# 变更后:

地下室一层平面图

- 变化1: Y-E/1~Y-D交Z-19~Z-23轴坡道增设盖板, 导致面积增加22.238平方米。
- 变化2: D-W~Y-D交Z-23轴排风机房及楼梯取消, 墙体往Y-1轴方向位移2.7米, 导致面积减少20.785平方米。
- 变化3: Z-V交Z-23轴楼梯往Z-A轴方向位移2.45米, 并延伸出地面2.55米形成室外梯, 导致面积增加2.295平方米。
- 变化4: Z-U~Z-A交Z-23轴外形改变, 导致面积增加67.583平方米。
- 变化5: Z-K~Z-A交Z-1~Z-10轴区域取消生活水泵房, 增设走道, 值班室, 充电桩配电房; 消防水池, 消防水泵房, 排风机房所在位置及外观改变。
- 变化6: Z-A交Z-1轴墙体外形改变, 导致面积增加1.689平方米。
- 变化7: Y-A/2~Z-A交D-5~Z-1轴增设坡道, 墙体外形改变, 导致面积减少1.414平方米。
- 变化8: Y-A/2~D-A交D-5轴有线电视机房、电讯机房取消。
- 变化9: Y-A/2~Y-B交Y-1/01~Y-1轴区域功能及墙体开门改变。
- 变化10: Y-A/2~Y-B交Y-1/01轴楼梯外墙增厚并往Z-A轴方向延伸出地面7.00米形成室外梯, 导致面积增加23.292平方米。
- 变化11: Y-5~Y-7交Y-E/1轴简易洗手间取消, 扩散室及消毒通道墙体改变。
- 变化12: Z-W~Z-F交D-5~Z-1轴坡道下方区域四周墙体封堵, 在坡道下方形成结构空腔, 面积减少52.359平方米。
- 变化13: 增设电梯、电梯厅及配电间。
- 变化14: 车位位置和个数产生变化, 变化后普通车位82个, 微型车位16个。
- 变化15: 结构柱剪力墙结建不一致, 导致现场与审批图不一致。

地下室夹层平面图

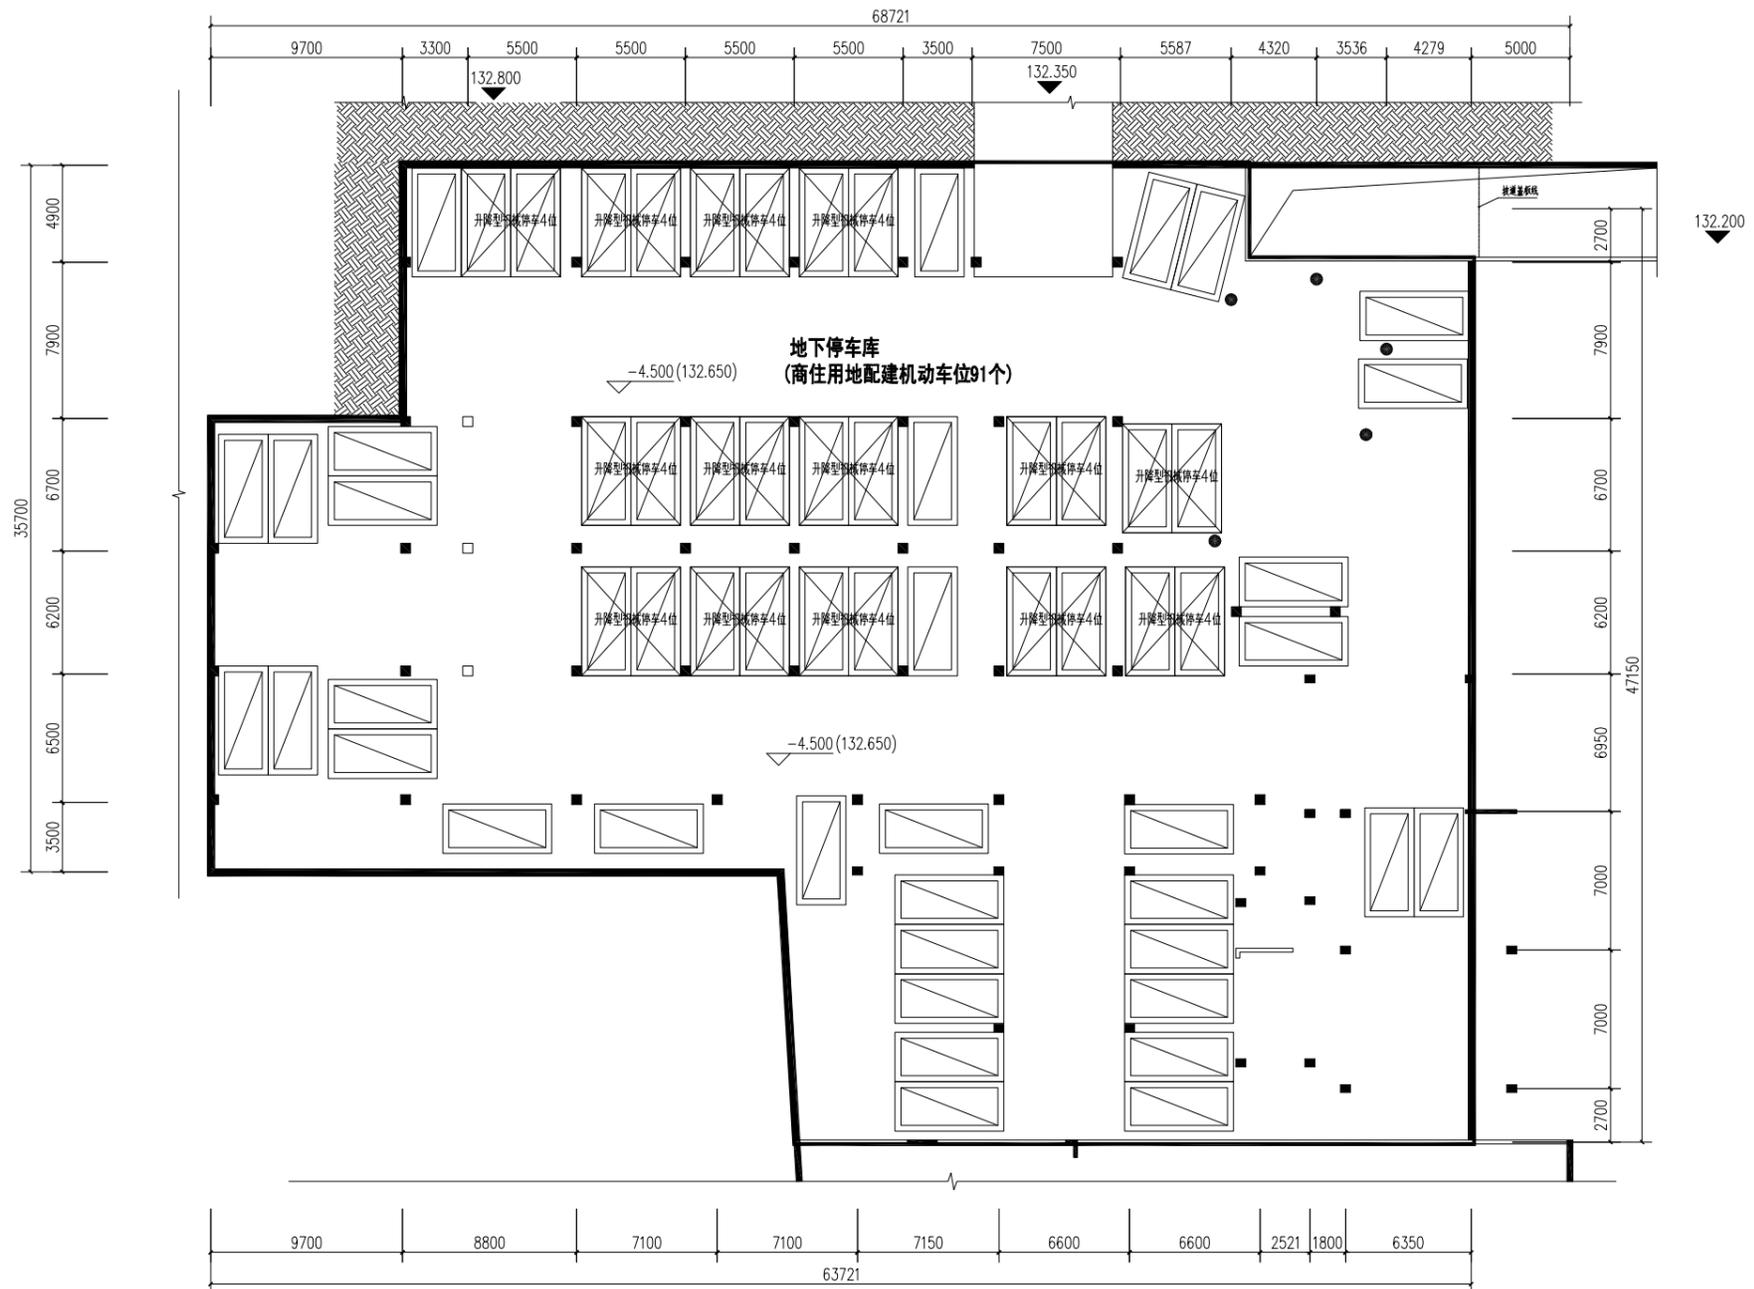
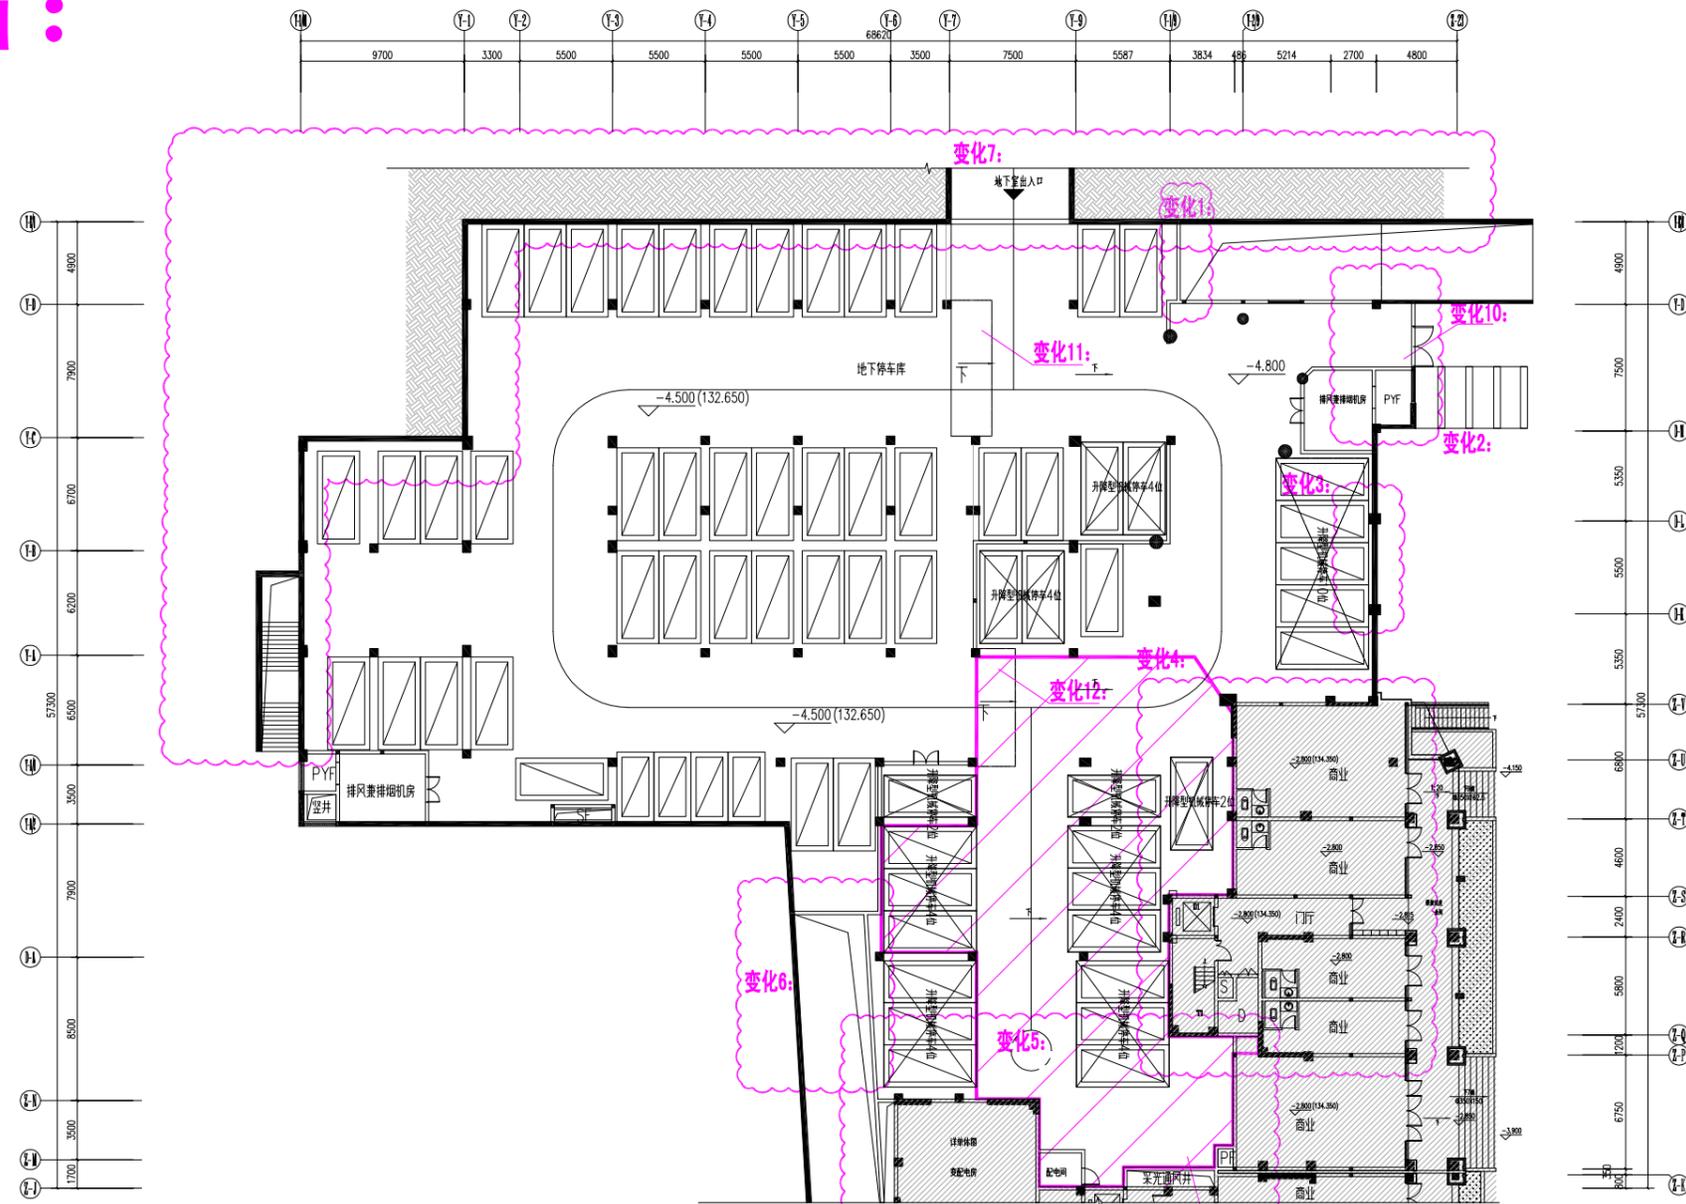
- 变化1: Y-1/9交Y-E/1~Y-D轴墙体往Y-1移0.34米, 面积减少1.619平方米。
- 变化2: Z-19交Y-D~D-M墙体往Z-23轴移2.3米, 导致面积增加17.425平方米。
- 变化3: 凸出墙体柱位大小调整, 导致面积增加0.460平方米。
- 变化4: Y-1/9~Z-19交Z-V~Z-L轴区域增设墙体, 外形改变, 面积减少207.343平方米。
- 变化5: Z-15~Z-21交Z-L~Z-P轴区域增设墙体, 外形改变, 面积增加116.180平方米。
- 变化6: D-5~D-6交Z-S~Z-P轴区域增设坡道, 外形改变, 面积减少36.837平方米。
- 变化7: 覆土范围变化。
- 变化8: 车位位置和个数产生变化, 变化后普通车位40个, 机械车位为24组, 微型车位4个。
- 变化9: 结构柱剪力墙结建不一致, 导致现场与审批图不一致。
- 变化10: Z-18交Y-D轴增设坡道。
- 变化11: Y-7交Y-D~D-M轴增设坡道。
- 变化12: Y-7交Z-V轴增设坡道。

住宅一层平面图

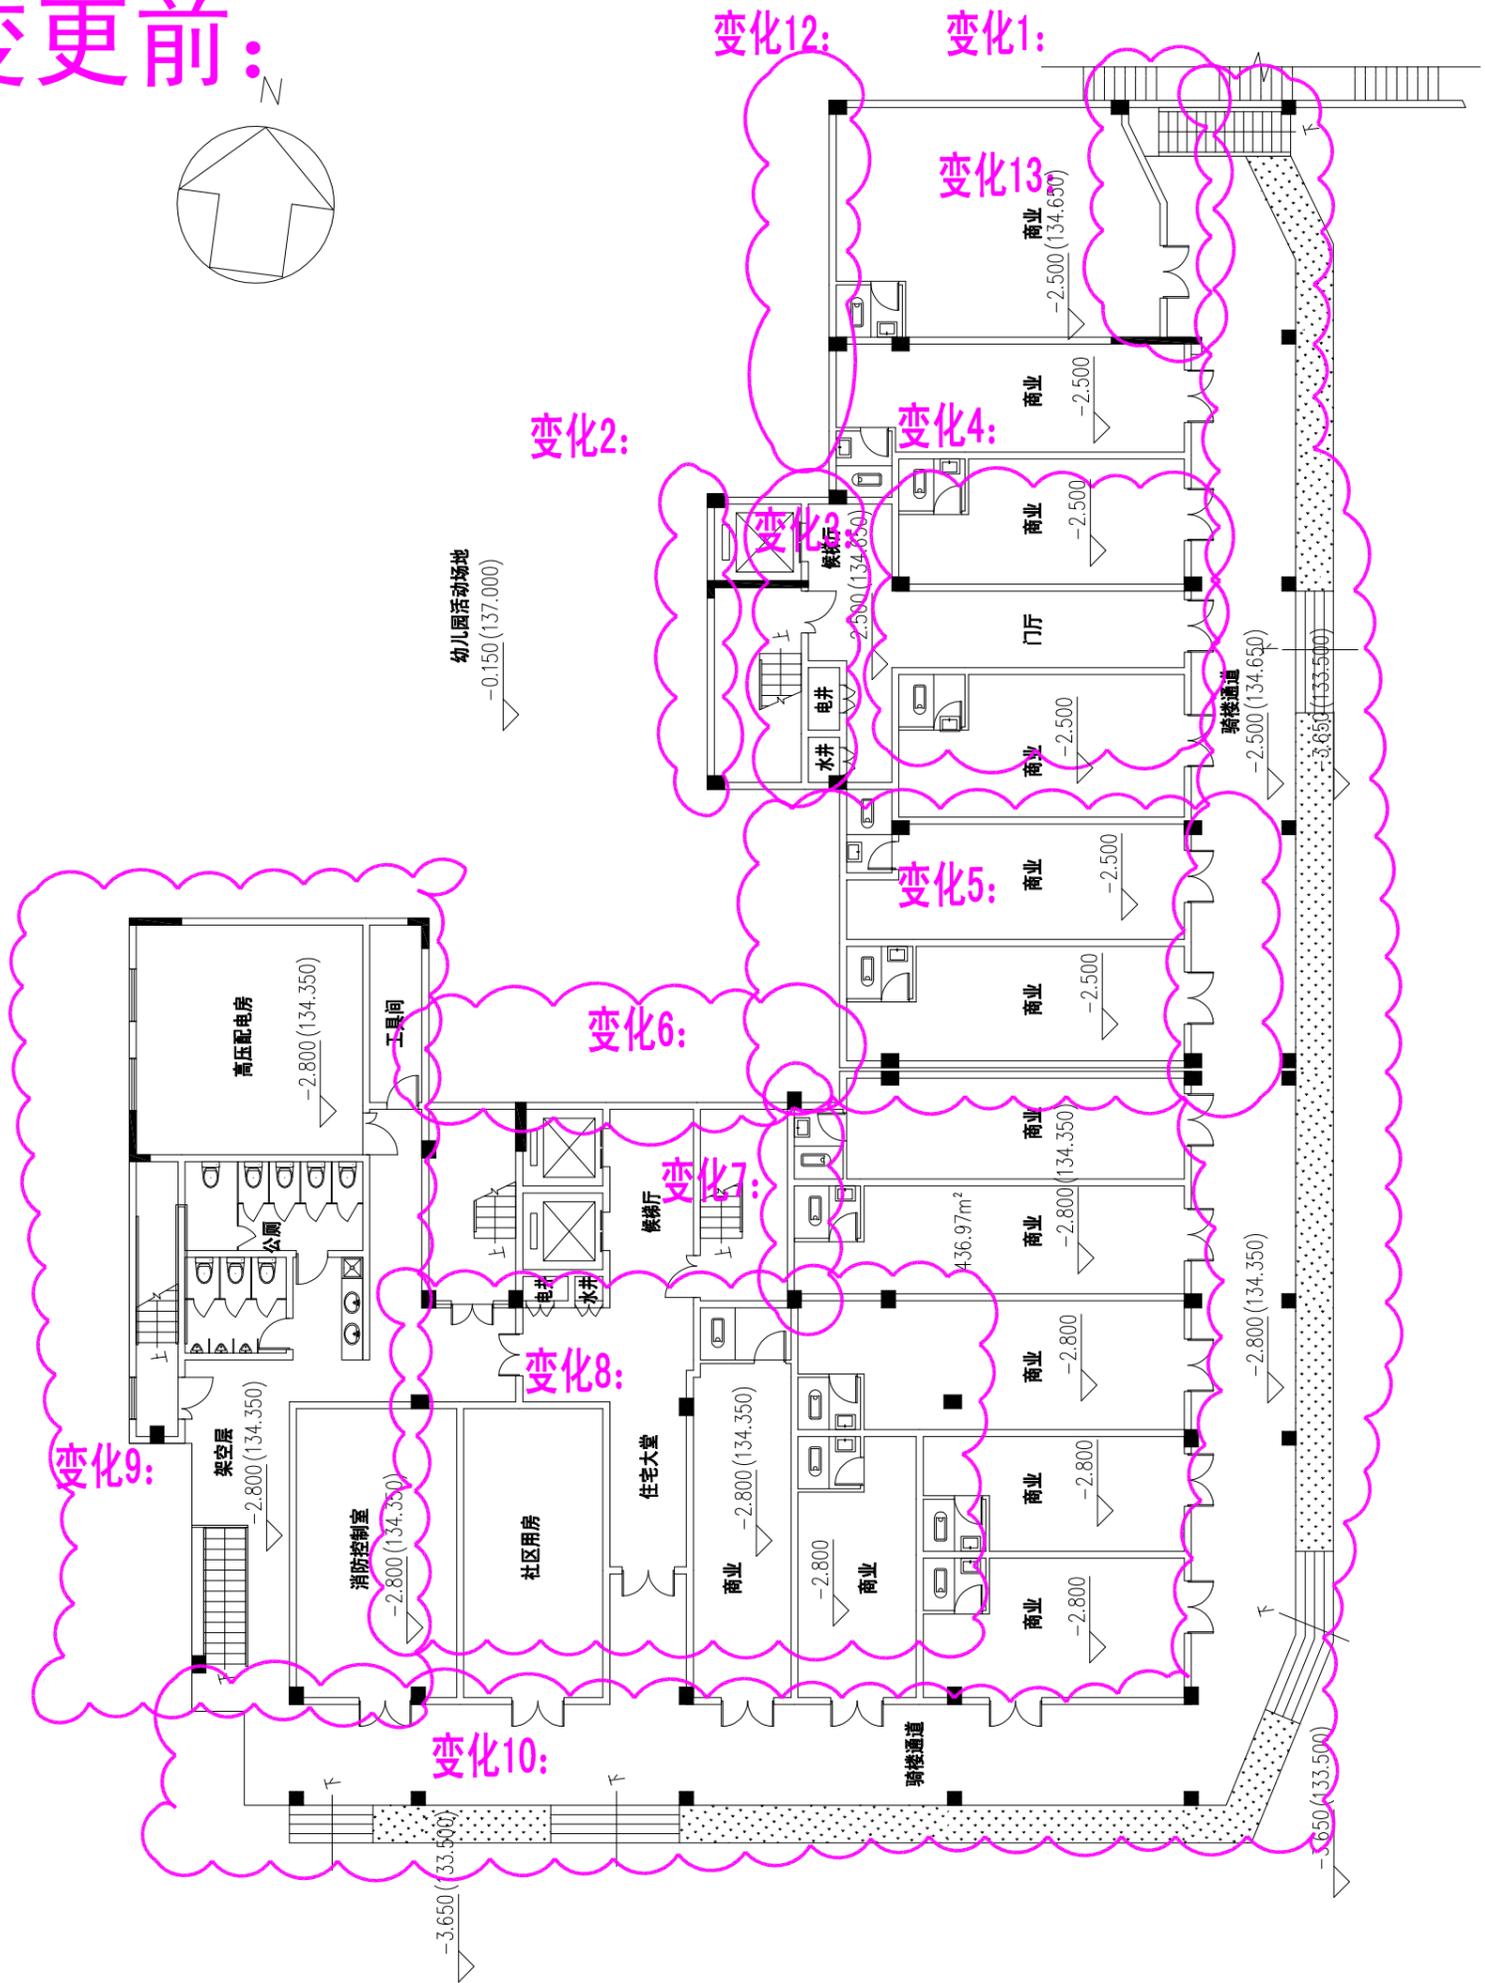
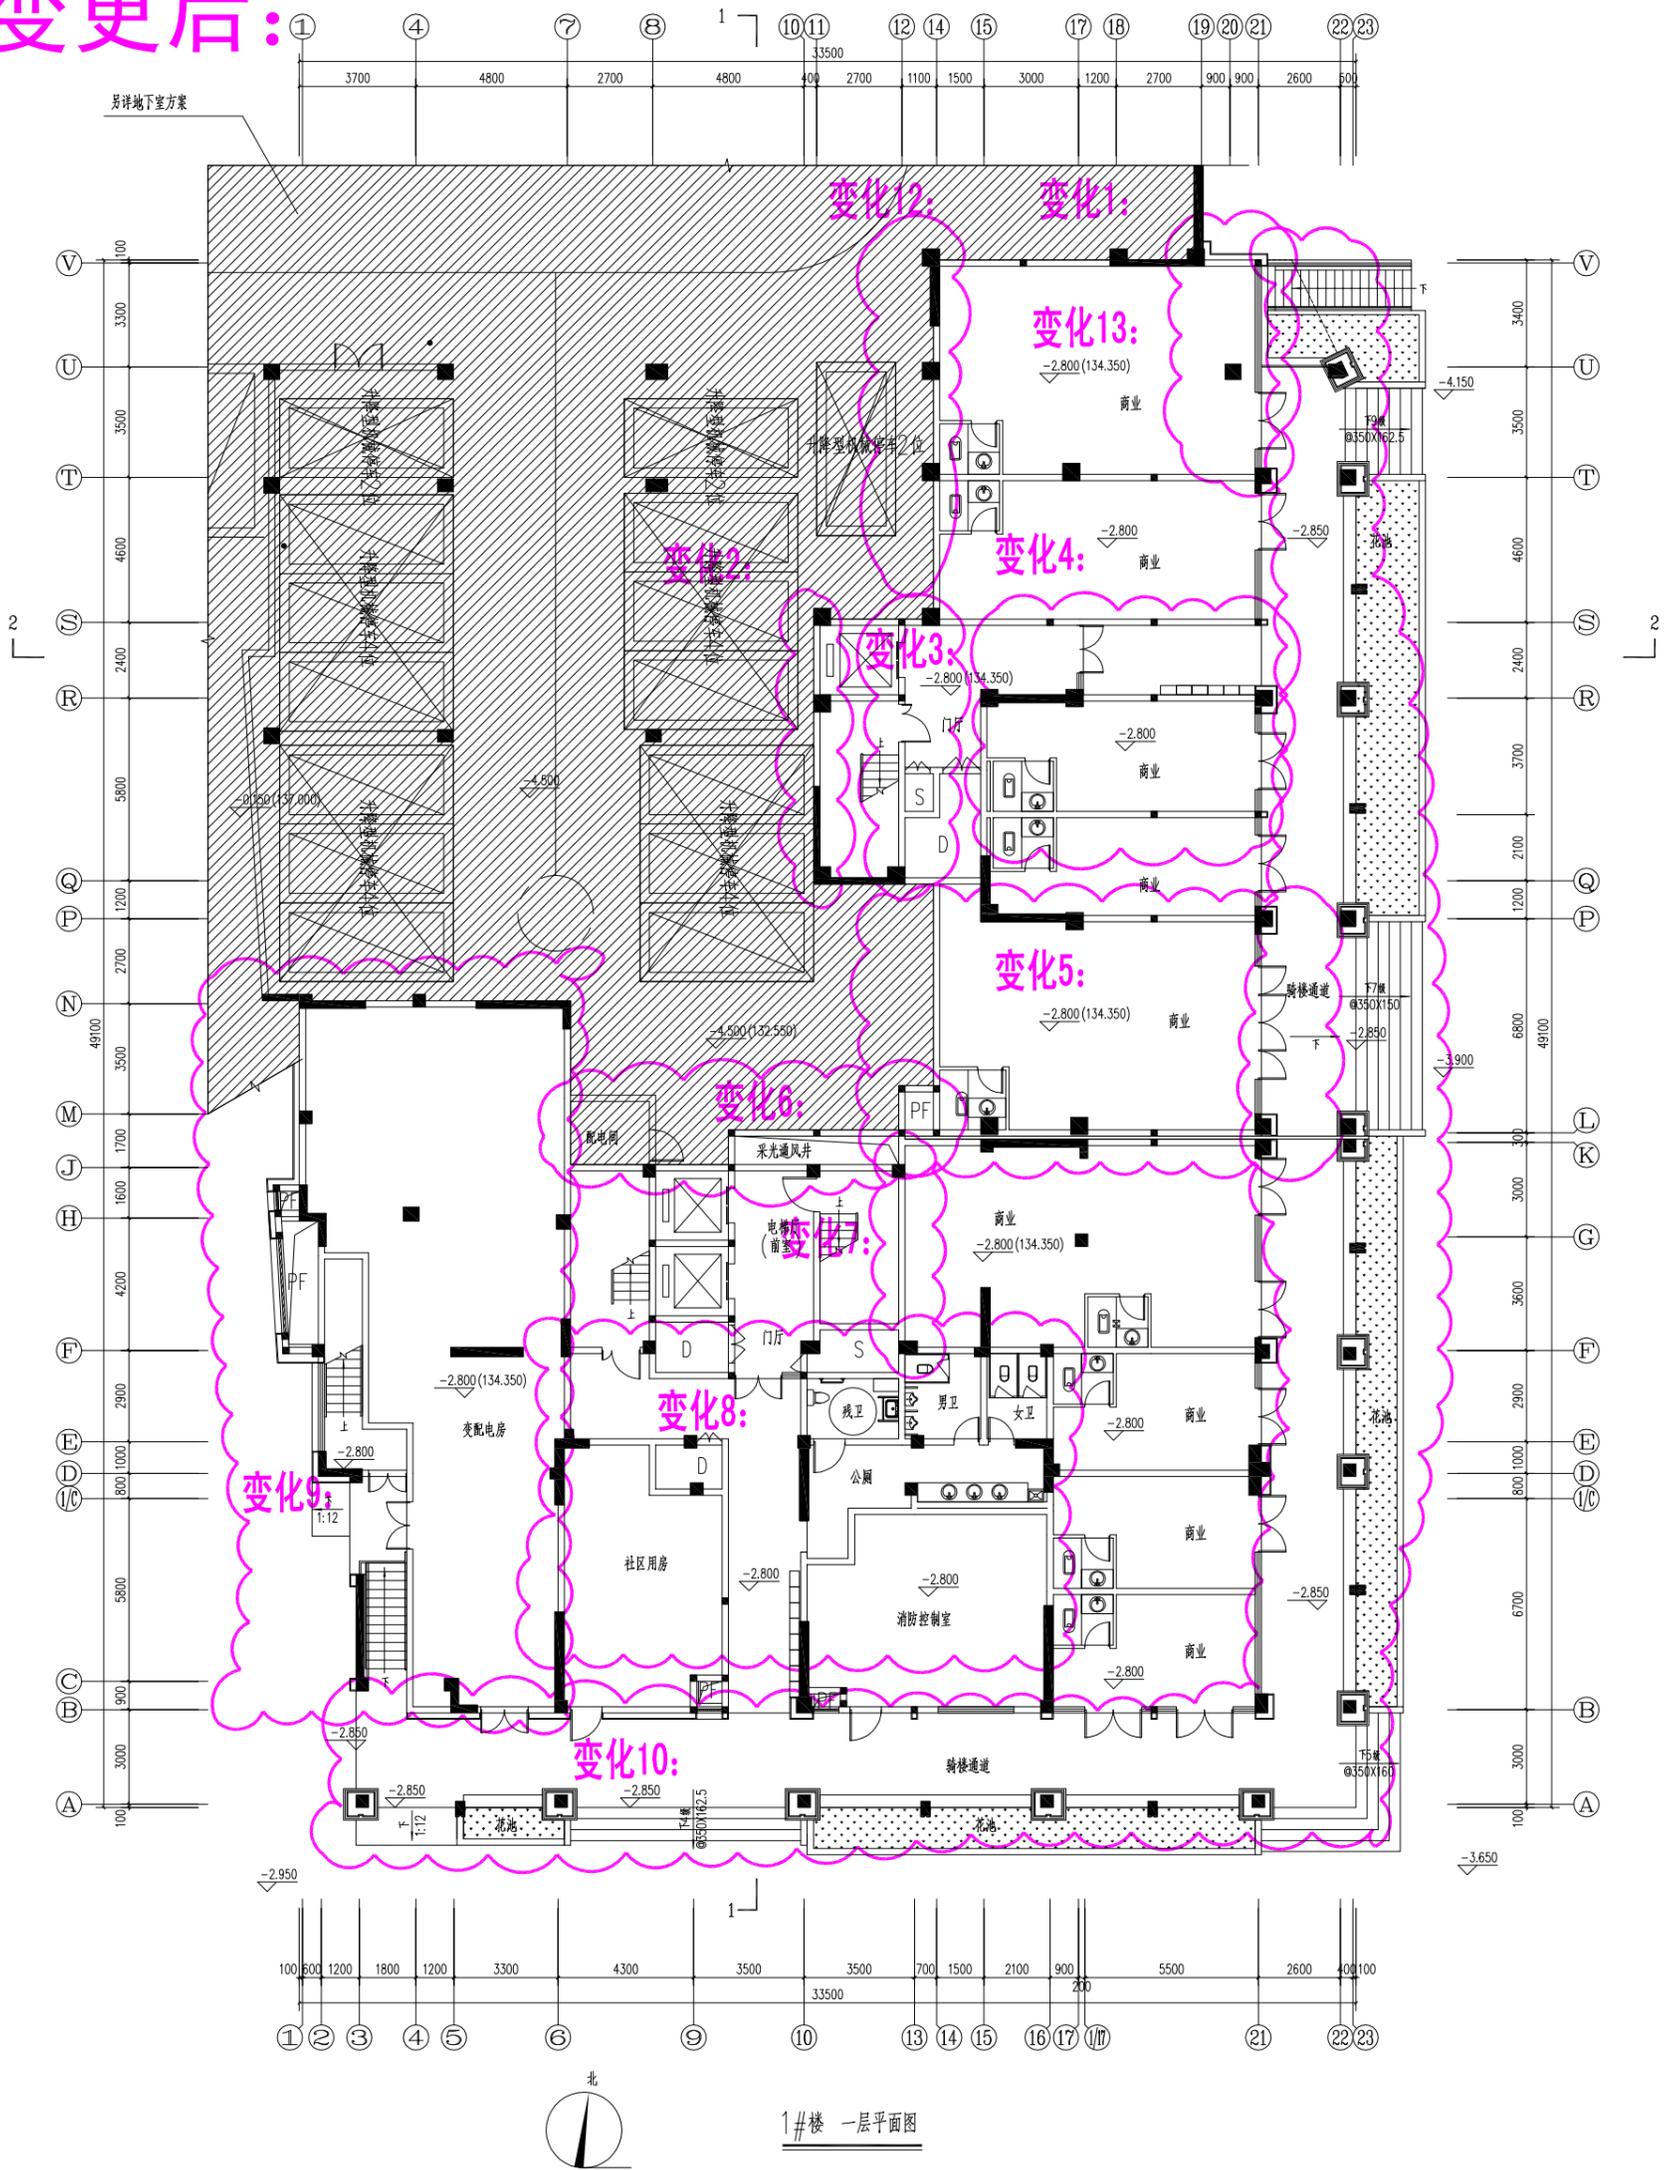
变化1: 19~21交V~T轴商业店面外墙向23轴方向位移, 建筑外观改变, 导致面积增大6.791平方米。

变化2: S~P轴交11轴核心筒墙体往1轴方向位移0.3米, 导致计容面积增大1.640平方米。

变化3: S~Q交11~14轴水井、电井开间外形变化, 楼梯间、电梯间墙体平面位置往1轴位移0.3米。

变化4: R~Q轴交15~21轴门厅向S轴方向位移2.50米, 商业开间大小同时调整。

变化5: P~L轴交15~21轴商业隔墙取消, 调整为1个开间, 与地下室分隔墙往1轴方向位移0.3米, K交13轴处商业与地下室分隔墙改变, 导致计容面积增加1.110平方米。

变化6: J交6~13轴地下室区域增设排风井并且住宅部分核心筒、商业店面与地下室分隔墙平面位置往V轴位移0.1米, 电梯位置相应调整, 结构柱调整, 导致面积减少0.060平方米。

变化7: F~K轴交13轴商业与梯间墙体往1轴位移0.1米。

变化8: F~B轴交6~16轴区域功能间改变, 住宅大堂取消, 增设公厕, 变配电房; 消防控制室位置及开间大小调整; 住宅水电井外形及位置调整, 商业区域相应调整。

变化9: N~B轴交1~6轴区域功能间改变, 取消公厕, 改为变配电房; 建筑外形改变, 面积减少1.820平方米。

变化10: 21交T~B轴墙体结构柱调整, 面积增大0.110平方米; 骑楼外形改变。

变化11: 建筑结构优化, 导致结构柱、剪力墙平面位置及大小调整。

变化12: 计算规则改变导致计容面积减少2.520平方米。

变化13: 一层11~23轴交L~V轴区域标高降0.3米, 调整与11~23轴交A轴~L轴标高一致。
